# 永阳樟台产融项目设计变更对比

设计单位：福州城建设计研究院股份有限公司

# 变更总平、管综、规划设计方案及技术指标调整说明

| 设计变更单 | | 编号 | 01 |

总平面图 1:500

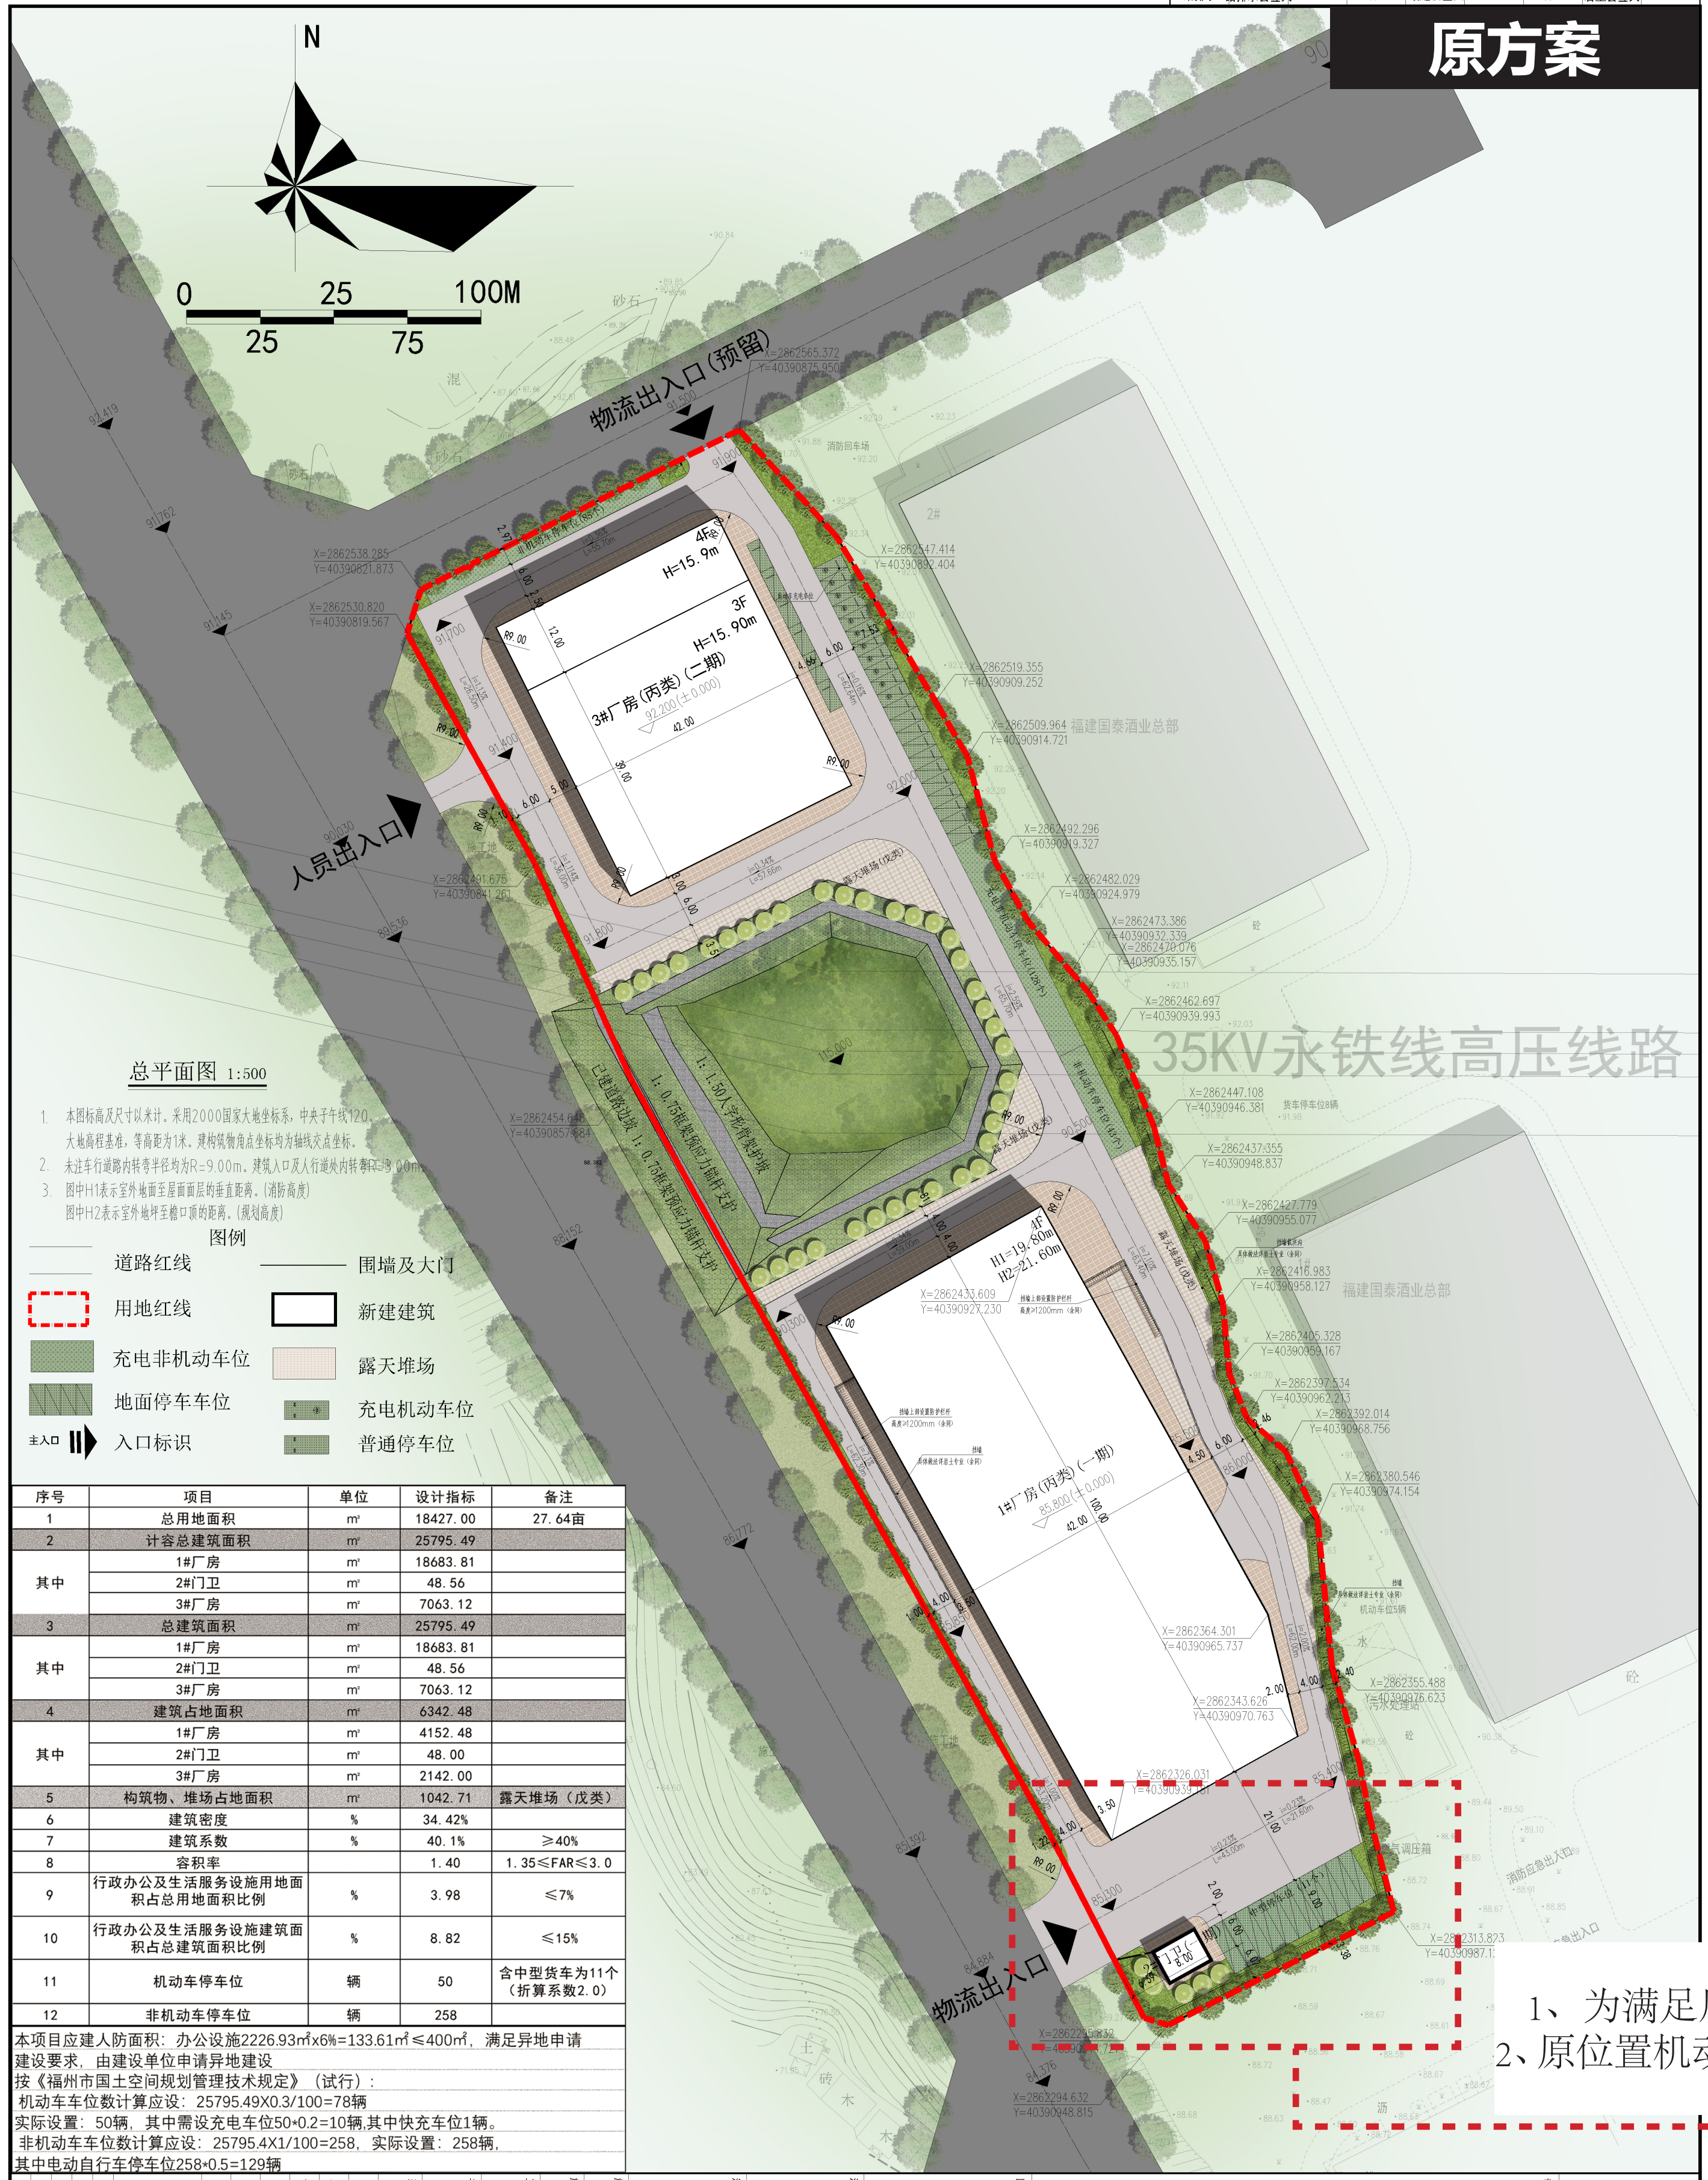
1、为满足厂房工艺需求，在项目东南侧增设污水处理池及辅助设备用房。
2、原位置机动车停车位因新增设污水处理池及辅助设备用房需进行相应调整。

管综平面图 1:500

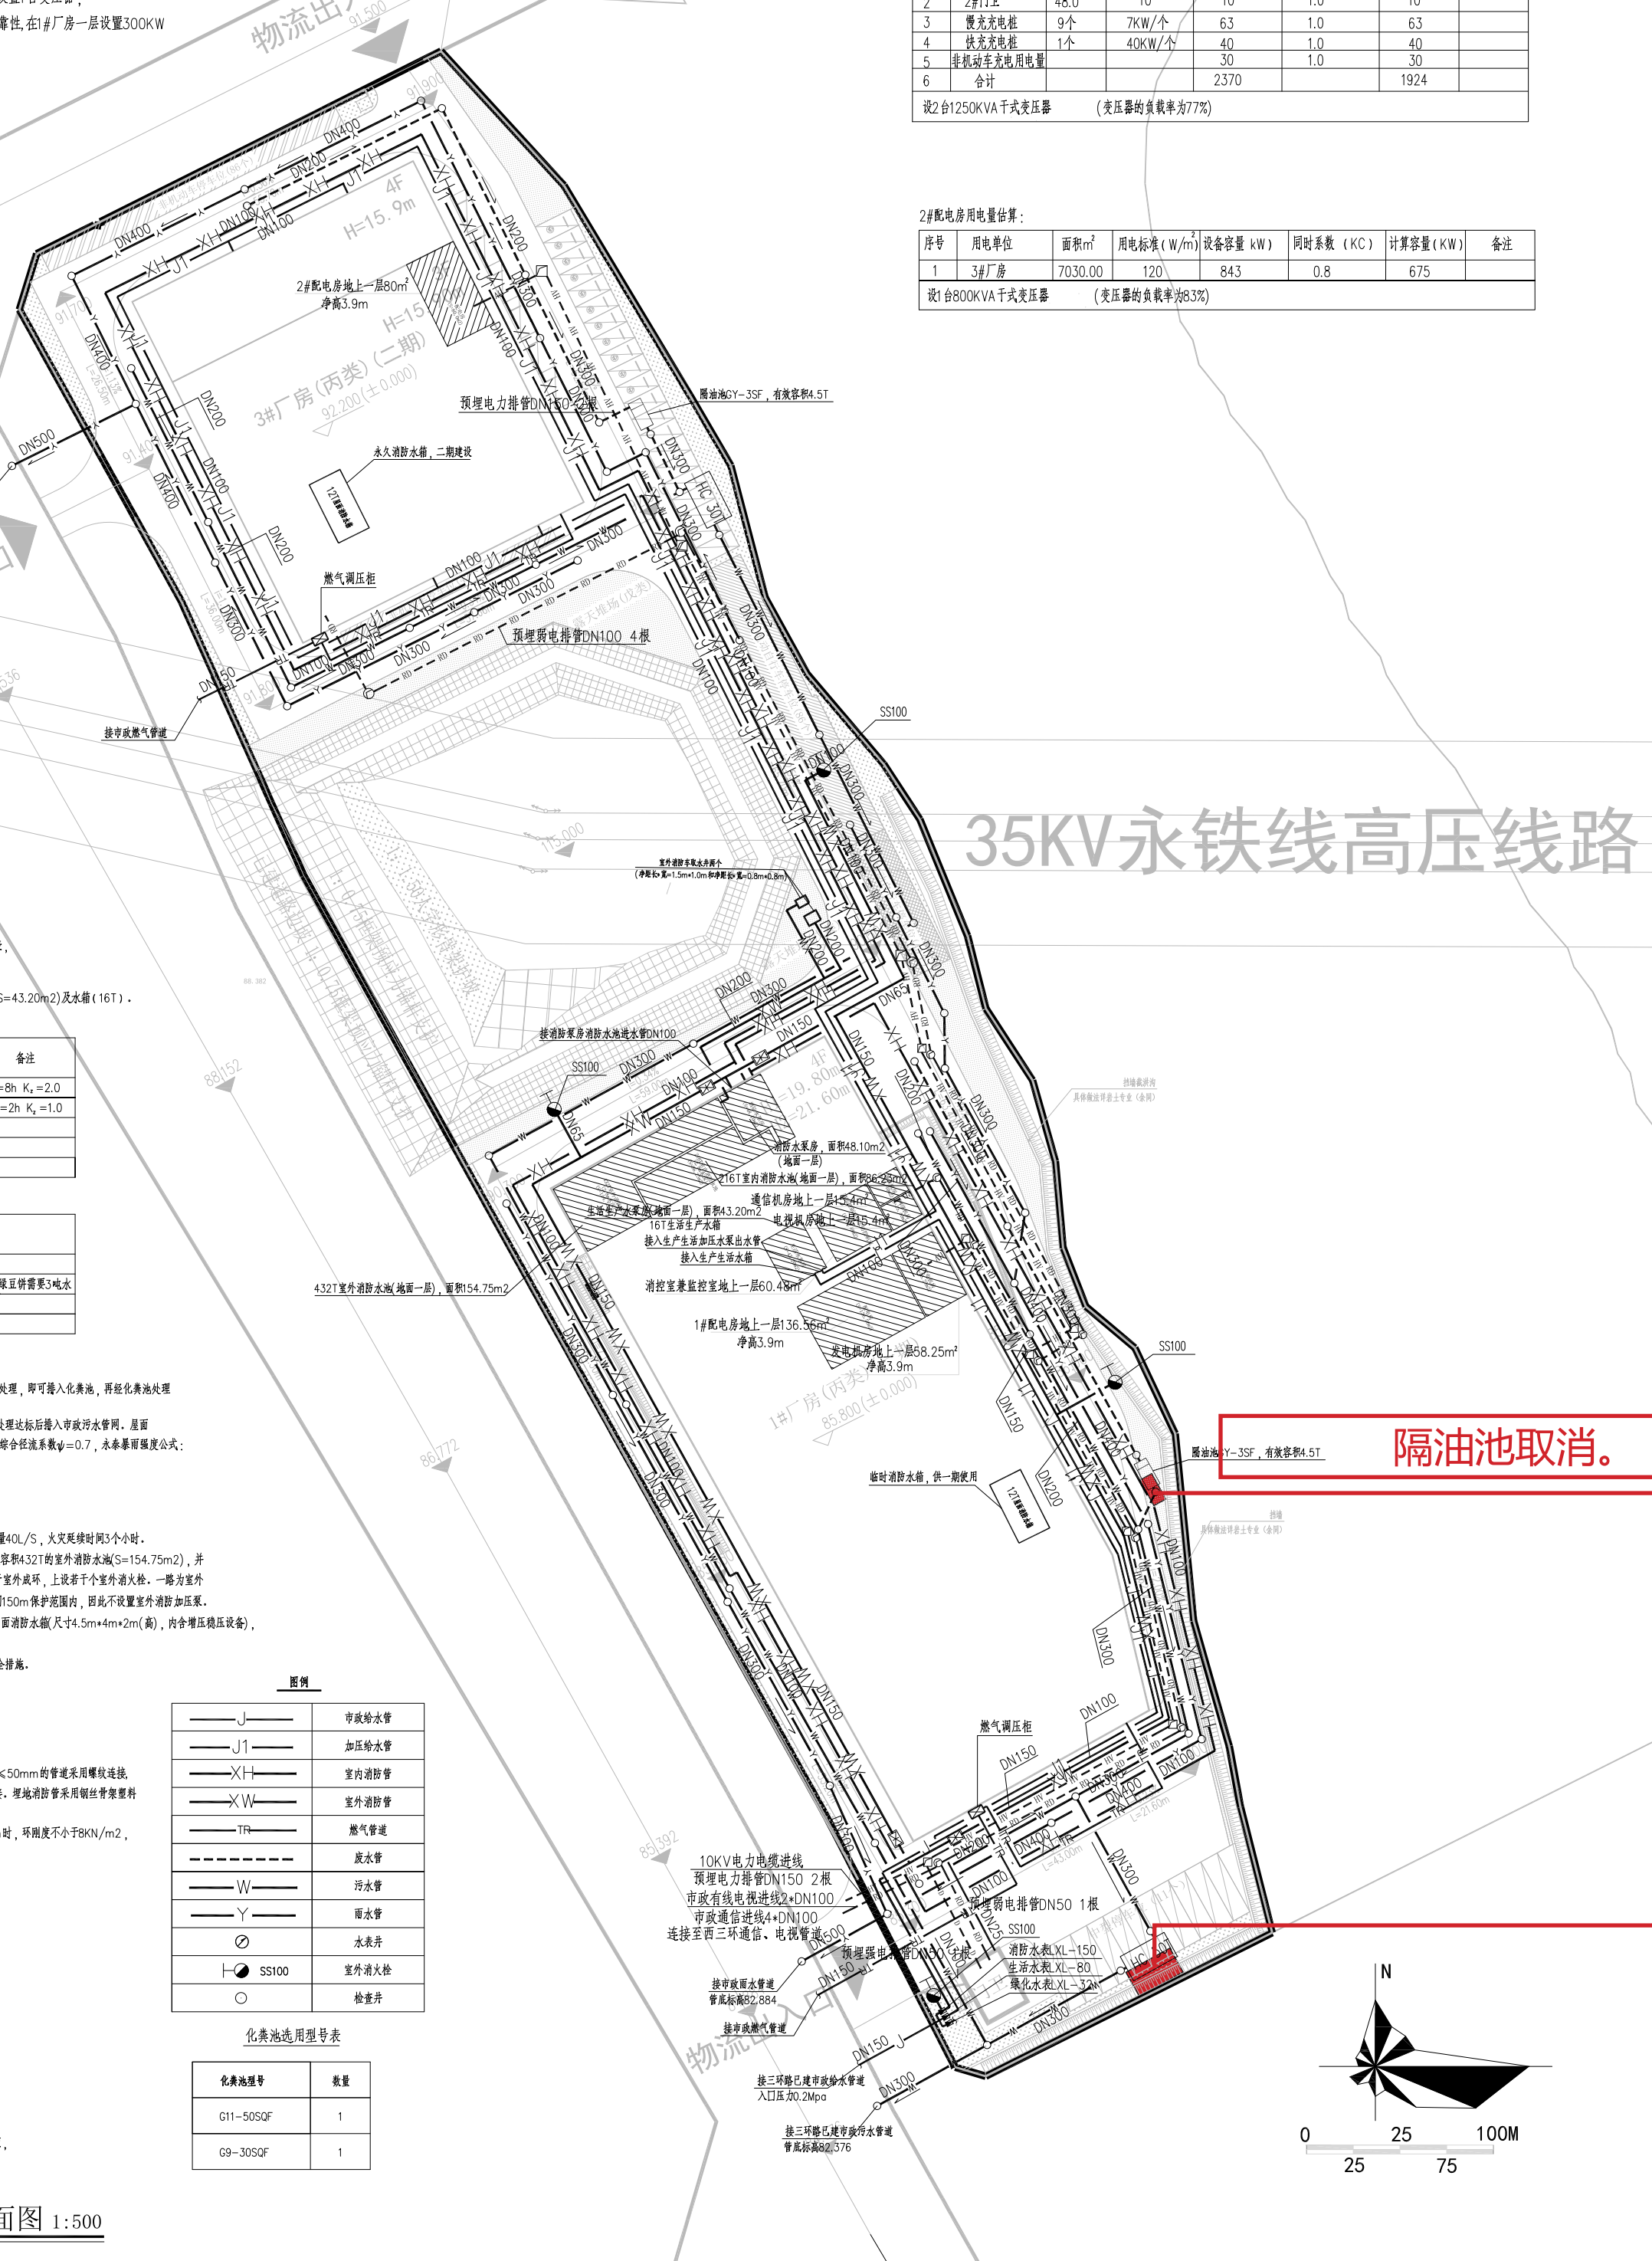
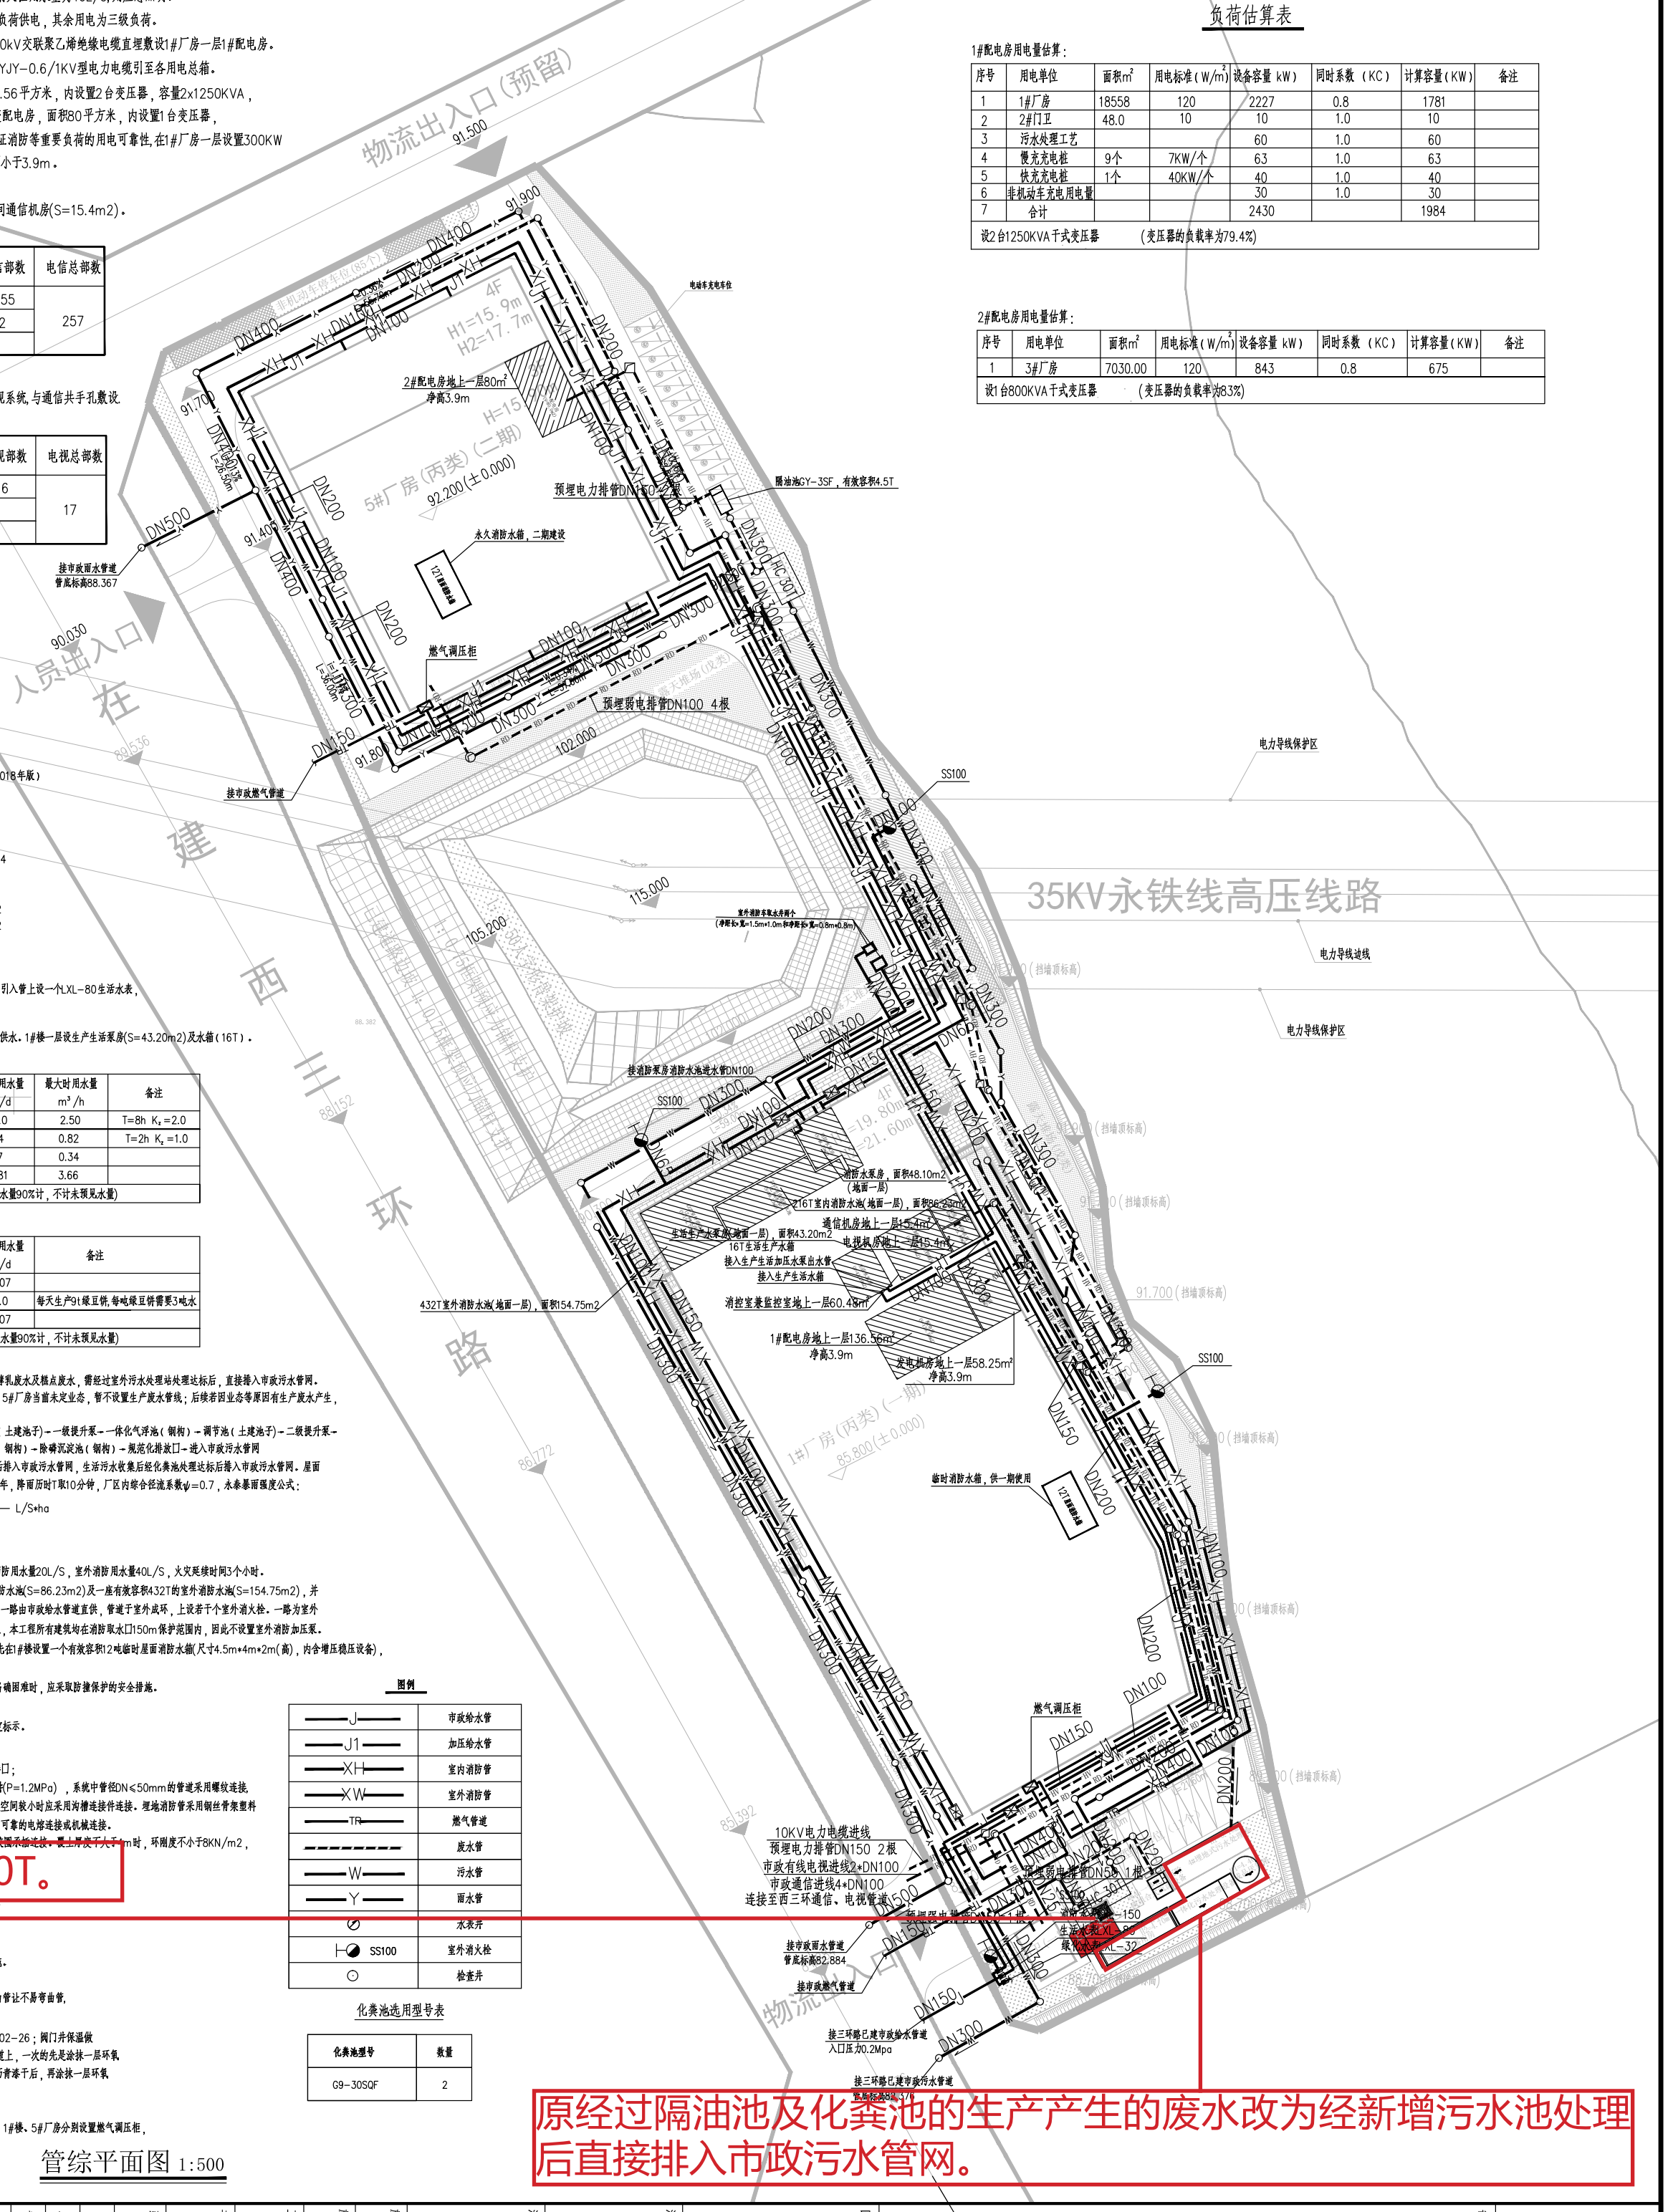
隔油池取消。

50T的化粪池变更为30T。

原经过隔油池及化粪池的生产产生的废水改为经新增污水池处理后直接排入市政污水管网。
